ハツ場ダム建設事業(報告)

平成28年8月12日

国土交通省 関東地方整備局

「ハツ場ダムの建設に関する基本計画」の変更について

1. 1耐震化による変更(大規模地震に対する耐震性能照査による変更)・・・(約3億円)

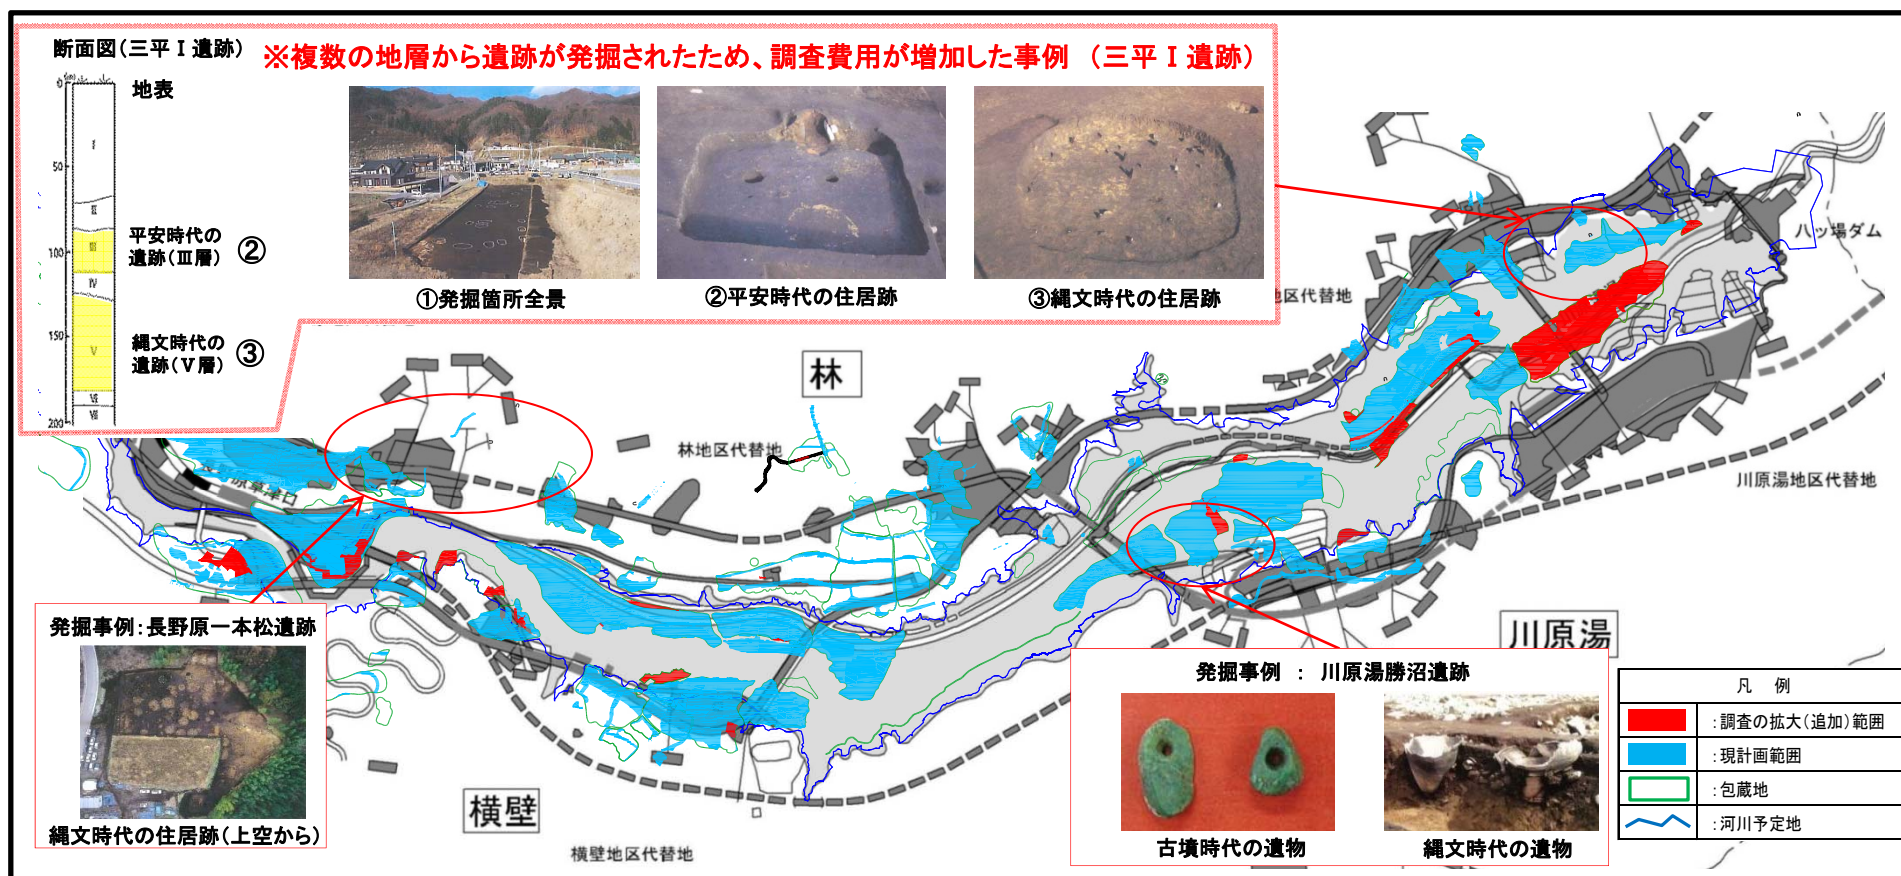
本体関連構造物(ゲート部等)の耐震性能照査を実施したところ、門柱部の補強対策が必要となる可能性があることが確認されました。このため、他ダムの事例をもとに、門柱部の鉄筋量の増加を想定し、その必要額を計上しました。

1. 2関係機関との調整等による変更（埋蔵文化財対応など）
 （事業者等関係機関との調整による構造や施工計画の見直しによる増（景勝地の保全））・・・（約8億円）

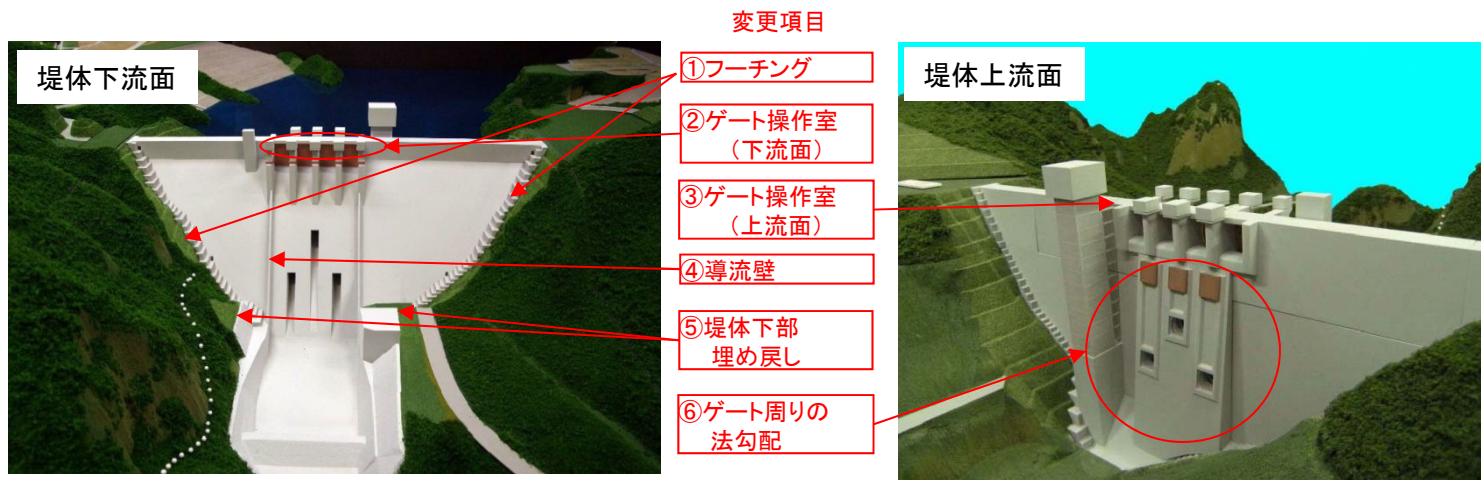
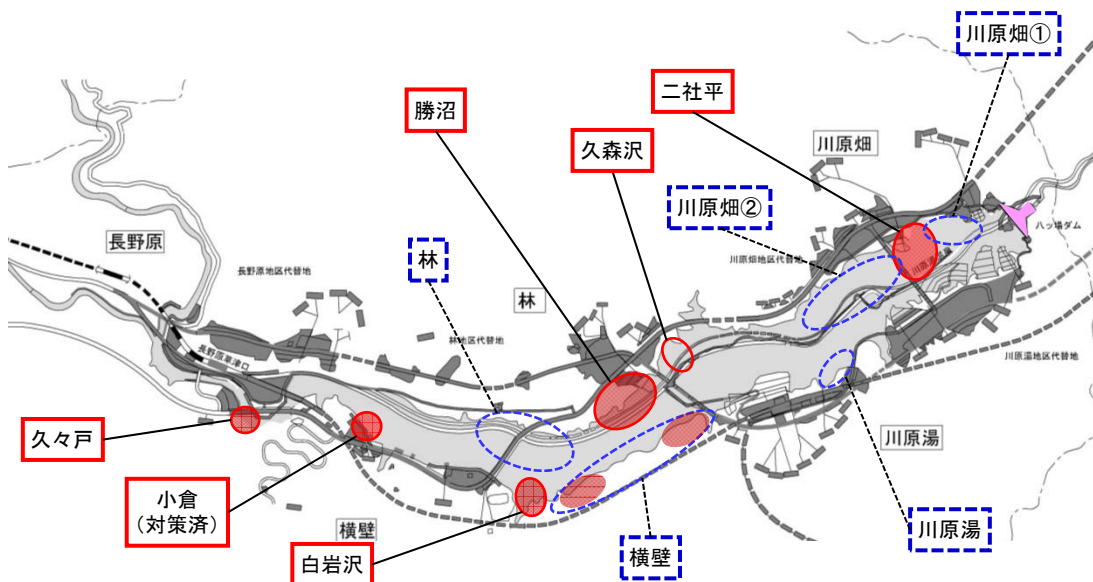
名勝吾妻峡の景観の保全について、文化庁長官の回答を踏まえ、学識経験者等から構成される委員会に諮り検討を進めた結果、周辺景観とダム等の構造物との調和を図るために、ダム堤体等の構造を一部変更する必要が生じました。

変更項目	変更内容	調和の観点
①フーチング	・大きさを小さく、形状を同じ高さに揃える	小さくする、揃える
②ゲート操作室(下流面)	・幅、高さを小さくする ・ピアと幅、形状を揃える	小さくする 揃える
③ゲート操作室(上流面)	・形状に丸みをつける(ぼかす)	ぼかす
④導流壁	・導流壁の幅をピアと幅を揃える	整える
⑤堤体下部埋め戻し	・左右岸で埋め戻し形状を揃える	揃える
⑥ゲート周りの法勾配	・堤体上流面の法勾配を揃える。 ・ゲート周りの法勾配をピアの外側まで延ばす(整える)	整える

2. 1地すべり等安全対策による変更(湛水に伴う地すべり等の対策費の増)・・・(約96億円)

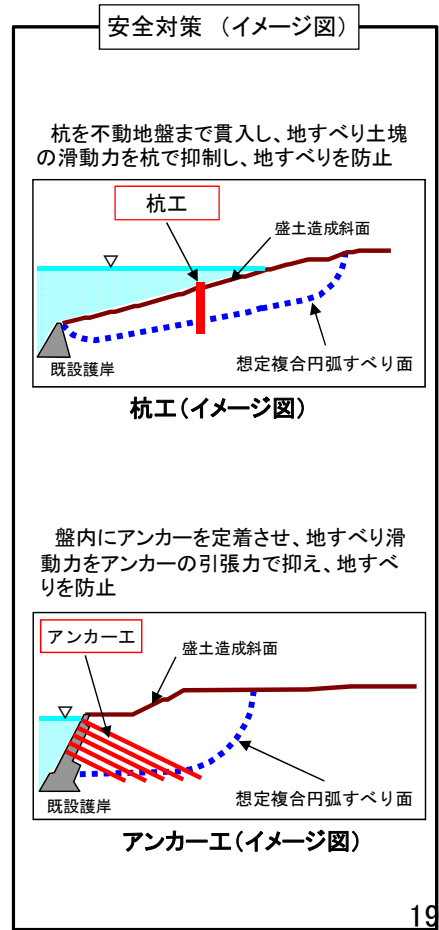
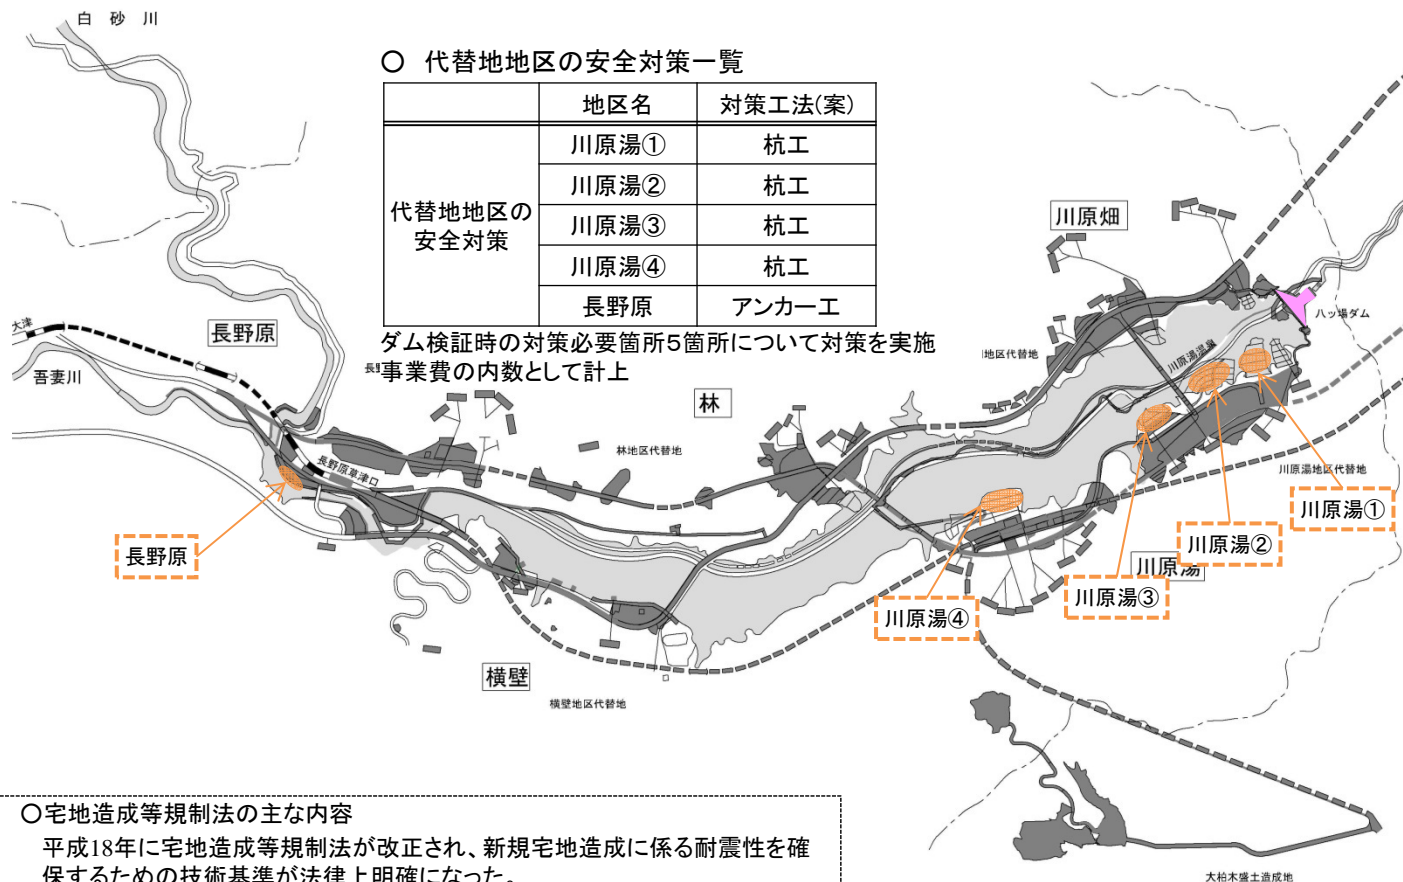
現計画では、平成21年に定められた新たな技術指針※に基づき、当時得られている情報等をもとに最大限の範囲を想定し、地すべり等の対策費を事業費の外数として整理していました。(従前から対策を予定していた3箇所は現計画に計上)

今般、専門家の意見を聴きながら地すべり等対策の必要な調査等を進めた結果、従前3箇所を含む6箇所の対策が必要であることが判明したことから、必要な費用を事業費に計上しました。

要因別	種別	地区名	ダム検証時		精査の結果	
			対策工法(案)		対策工法(案)	備考
地すべり等対策	現計画で見込んでいる地区	地すべり	二社平(川原畑)	排土工 押さえ盛土工	排土工 押さえ盛土工	
		地すべり	勝沼(林)	排土工 押さえ盛土工	排土工 押さえ盛土工	
		地すべり	小倉(横壁)	排土工 押さえ盛土工 鋼管杭工	排土工 押さえ盛土工 鋼管杭工	H21迄に実施済
		地すべり	白岩沢(横壁)	排土工 押さえ盛土工	排土工 押さえ盛土工	
		地すべり	久森沢(林)	押さえ盛土工	対策不要	
		地すべり	久々戸(長野原)	押さえ盛土工	押さえ盛土工	
	指針(案)に基づく点検の結果追加された地区	未固結堆積物	川原畑①	押さえ盛土工	対策不要	
		未固結堆積物	川原畑②	押さえ盛土工	対策不要	
		未固結堆積物	川原湯	押さえ盛土工	対策不要	
		未固結堆積物	横壁	押さえ盛土工	押さえ盛土工	
未固結堆積物	林	押さえ盛土工	対策不要

ダム検証時の地すべりの可能性がある対策必要箇所11箇所
 精査結果後の対策必要箇所6箇所(小倉対策済)を事業費に見込む

2. 1地すべり等安全対策による変更(湛水に伴う代替地地区の安全対策費の増)・・・(約44億円)

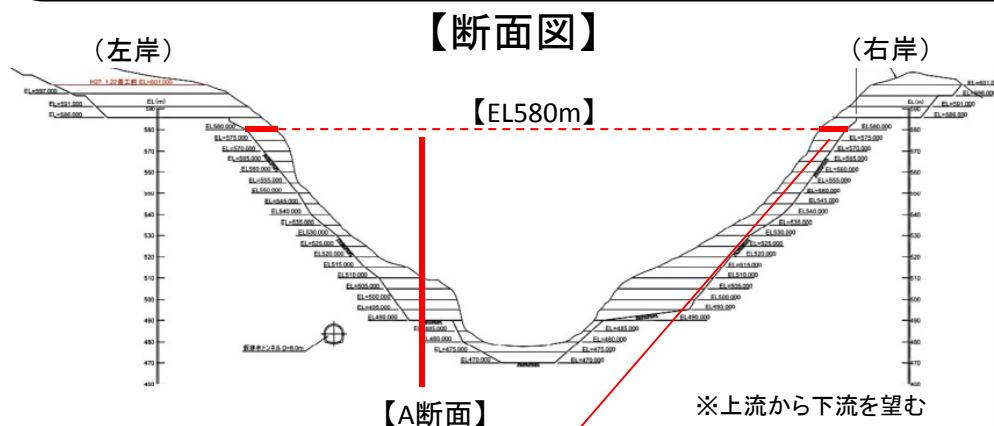
現計画では、平成18年に改正された宅地造成等規制法に定められた基準に従い、当時得られている情報等をもとに最大限の範囲(5箇所)を想定し、代替地地区の安全対策費を事業費の外数として整理していました。

今般、専門家の意見を聴きながら安全対策の必要な調査等を進めた結果、5箇所の安全対策が必要であることが判明したことから、必要な費用を事業費に計上しました。

(現地地質条件の変更等による増(本体掘削における土質区分の変更等))・・・(約41億円)

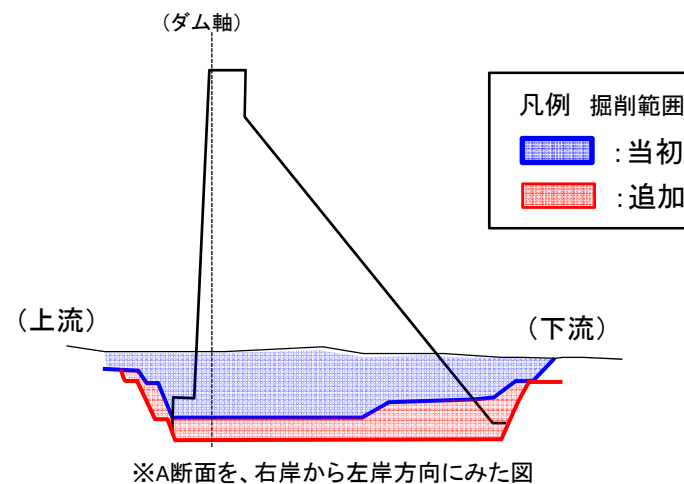
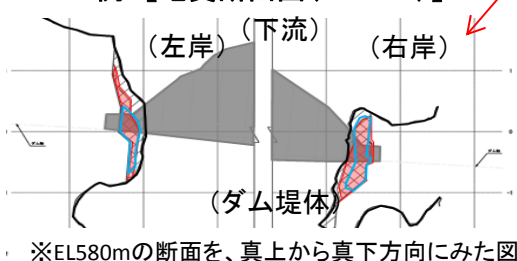
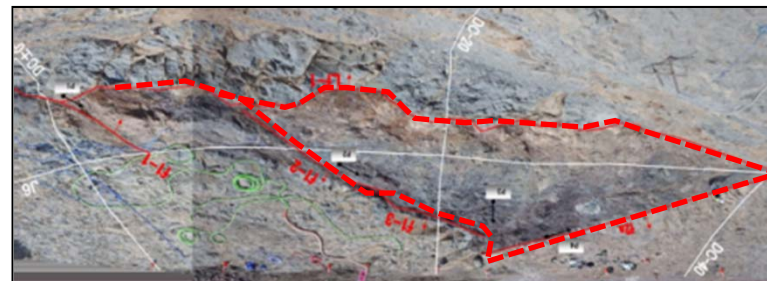
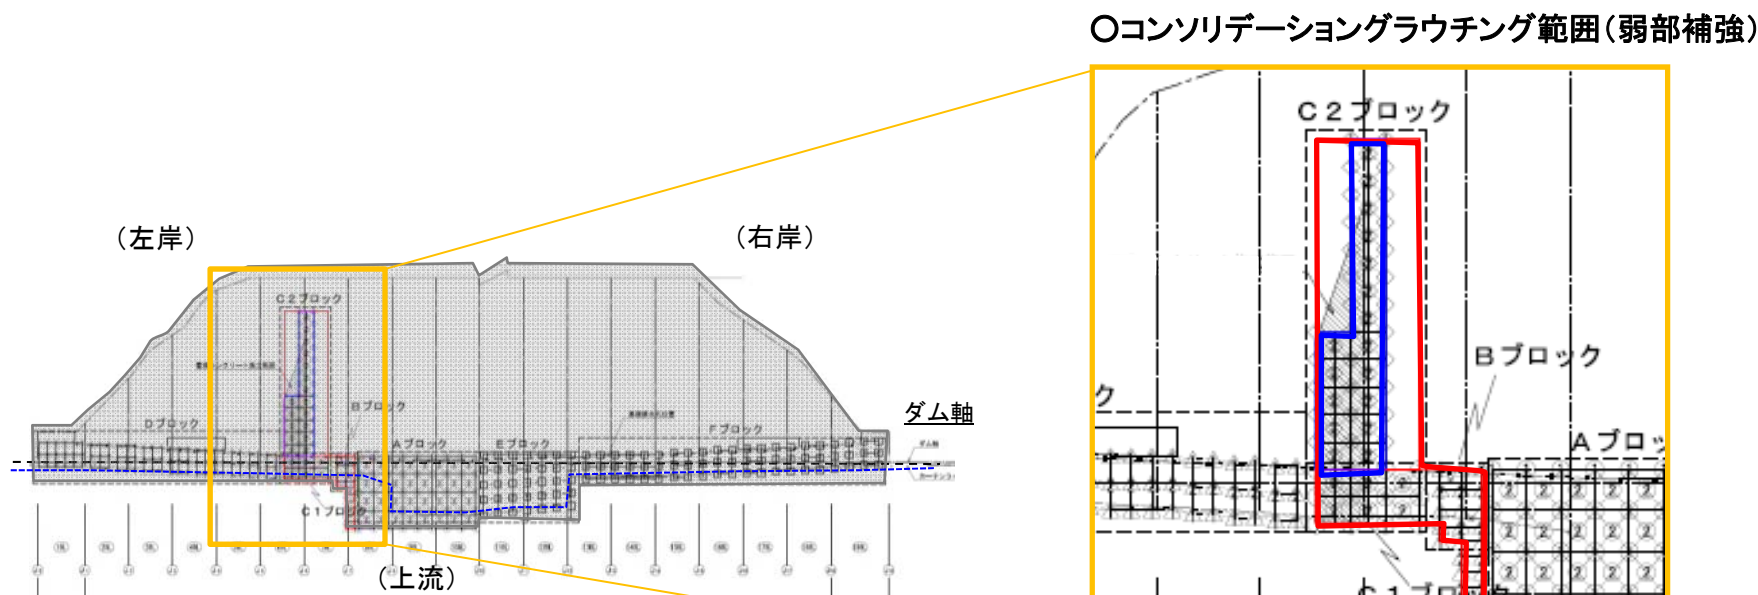
ダム本体の基礎掘削の進捗により、掘削面の詳細な地質情報が明らかとなり、当初想定より硬い岩石の割合が多いことや、除去が必要な弱層部が想定より深かったことなどから、これらにかかる掘削費用等が増額となりました。

弱層部の追加掘削

硬い岩石の割合が増加

(現地地質条件の変更等による増(貯水池伐採範囲の精査))・・・(約36億円)

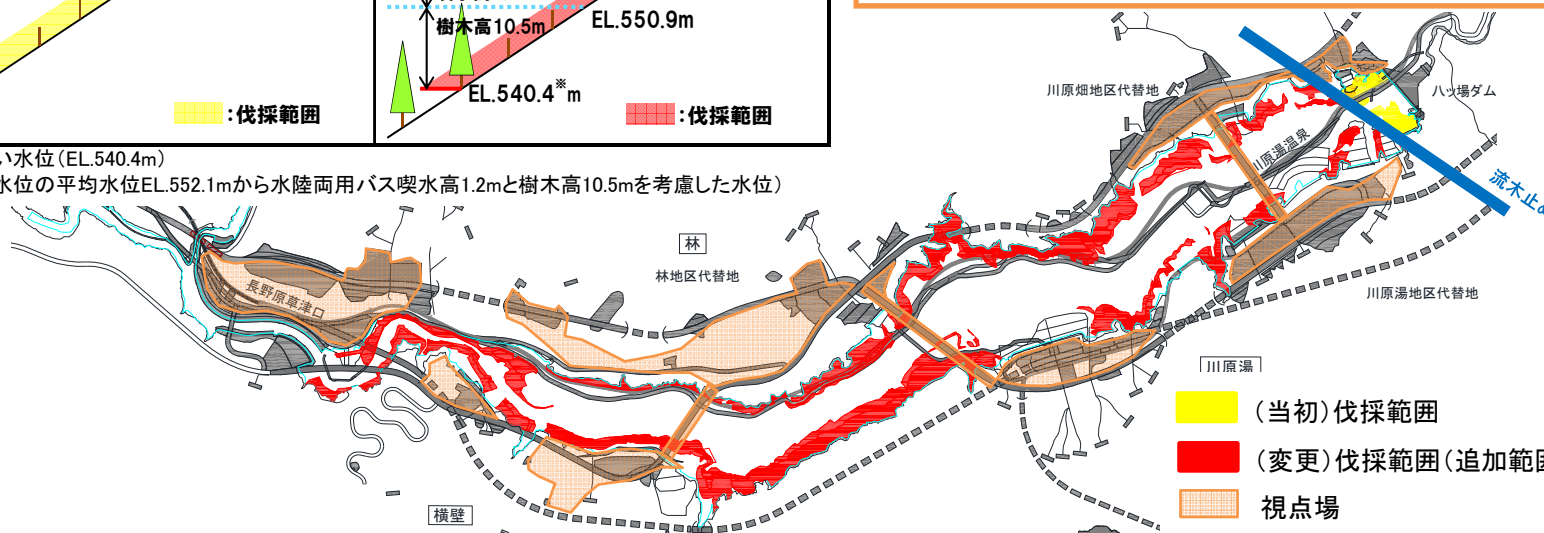
貯水池内の樹木伐採については、ダム管理上の観点から必要最低限の範囲とする計画としていましたが、悪臭などの代替地周辺の環境及び船舶の通行等に影響があることが判明したため、伐採範囲の見直しを行いました。

当初	変更(追加範囲)
伐採面積	約4ha	約78ha
伐採対象範囲	<ul style="list-style-type: none"> ・流木止めより下流を対象 ・常時満水位以下を全伐採 	<ul style="list-style-type: none"> ・視点場からの可視範囲を対象 ・常時満水位以下、航路への影響のない水位*以上を伐採
伐採対象のイメージ	<p>常時満水位 EL.583m</p> <p>■ : 伐採範囲</p>	<p>常時満水位 EL.583m</p> <p>湯水位の平均水位(近30年) EL.552.1m</p> <p>噴水高1.2m</p> <p>樹木高10.5m</p> <p>EL.550.9m</p> <p>EL.540.4*</p> <p>■ : 伐採範囲</p>

*航路への影響のない水位(EL.540.4m)
(近30年における湯水位の平均水位EL.552.1mから水陸両用バス噴水高1.2mと樹木高10.5mを考慮した水位)

(現地地質条件の変更等による増(地すべり対策等に支障となる水没橋梁の撤去))・・・(約11億円)

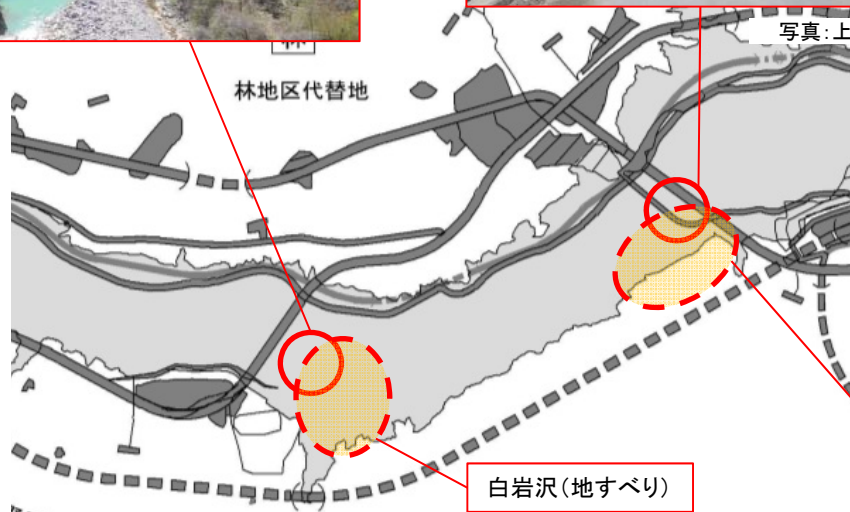
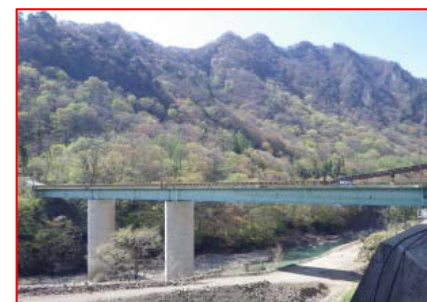
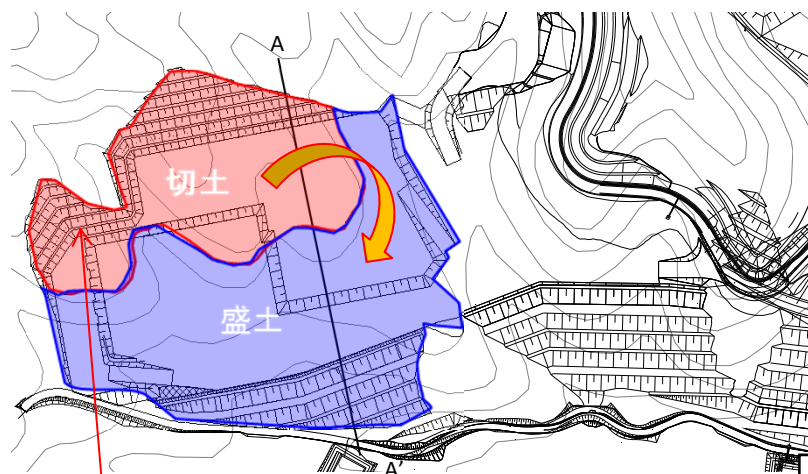
存置を予定していた水没する既設橋梁について、地すべり等対策の検討などが進捗し、施工の支障となることが判明したこと等により、橋梁の撤去が必要となりました。

(現地地質条件の変更等による増(骨材プラントヤード基礎地盤の土質改良))・・・(約2億円)

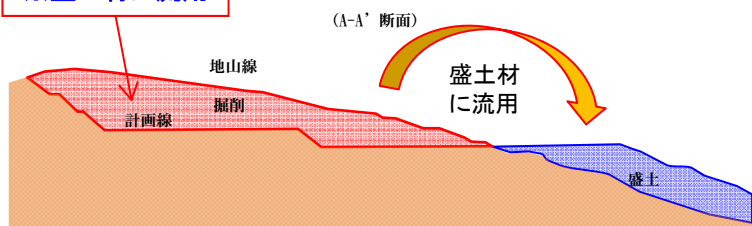
骨材プラントヤードの土地造成については、現地の地山の切土土砂を盛土材として流用することとしていましたが、地山の切土に一部軟弱土が含まれていたため、土質改良が必要となりました。

切土した土砂に軟弱な土砂が含まれており、土砂の運搬を可能とするため、土質改良を実施し、盛土材に流用

改良目標値 (コーン指数)

改良前: 約200kN/m²※1

改良後: 400kN/m²※2

3. 1地質条件の明確化等による変更
 (現地地質条件の変更等による増(水理模型実験による減勢工の変更))・・・(約18億円)

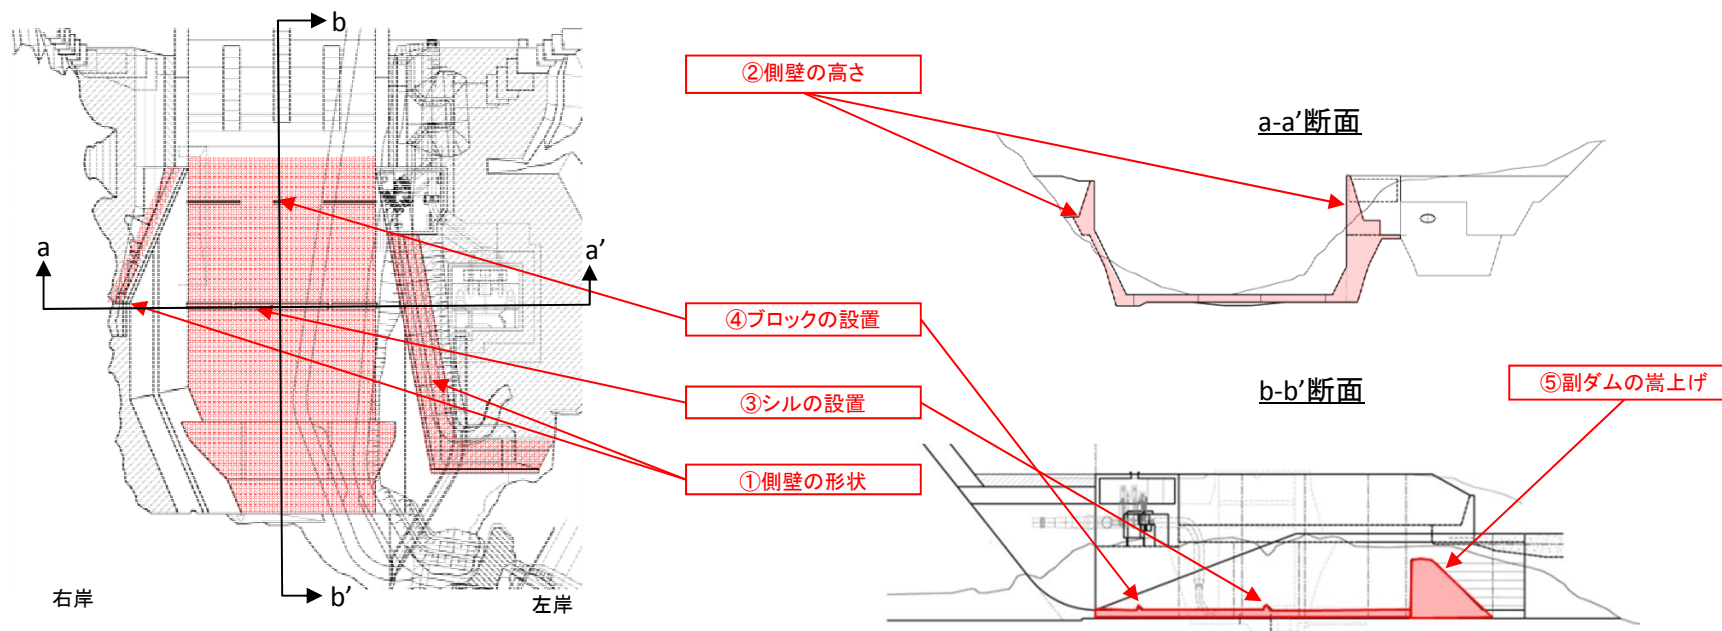
水理模型実験により、放流水を減勢させるための構造の検討を進めた結果、減勢工構造の見直しが必要となりました。

見直し項目	見直し理由
①側壁の形状	流況の安定を目的とし、逆流域を形成・増大させるため、側壁の形状を斜めに開いた形状とした
②側壁の高さ	放流による浸食を受けない高さで、速い流速での越水を避ける高さ確保した
③シルの設置	流況の安定を目的とし、強制的に跳水を発生させるためのシルを設置した
④ブロックの設置	流況の安定を目的とし、強制的に流れのエネルギーを減勢させるブロックを設置した
⑤副ダムの嵩上げ	流況の安定を目的とし、安定した跳水を発生させるための減勢池水位を確保するために副ダムを嵩上げた

(現地地質条件の変更等による増(建設副産物(脱水ケーキ)の処分))・・・(約16億円)

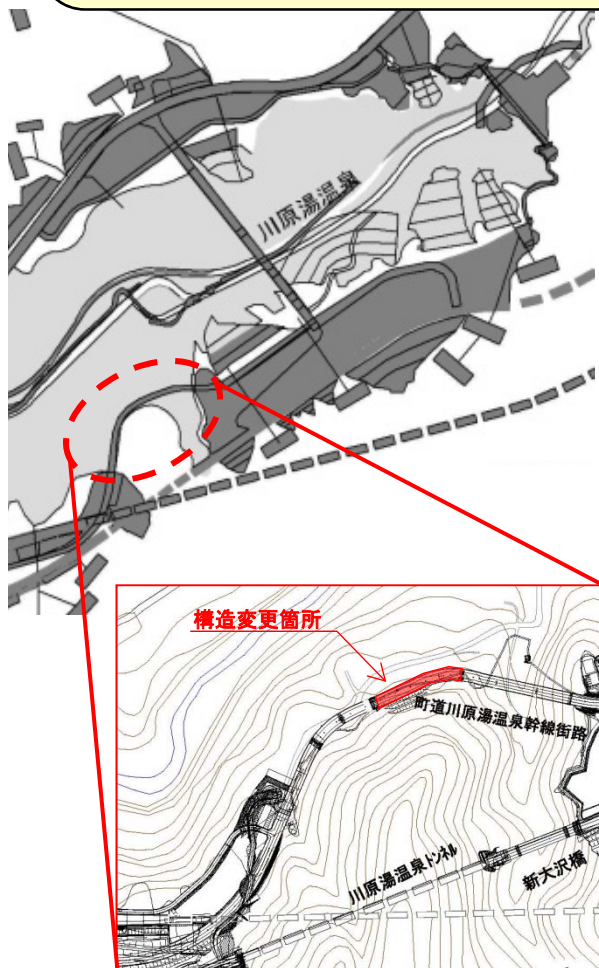
ダム本体工事に伴い骨材製造設備及びダムサイト濁水処理設備から発生する建設副産物(脱水ケーキ)については、盛土材への利用を予定していましたが、他ダムにおいて産業廃棄物として処理する割合が高いという実績を踏まえ、ハツ場ダムにおいても環境基準値を超過した場合を想定し、産業廃棄物としての処分費用を計上しました。
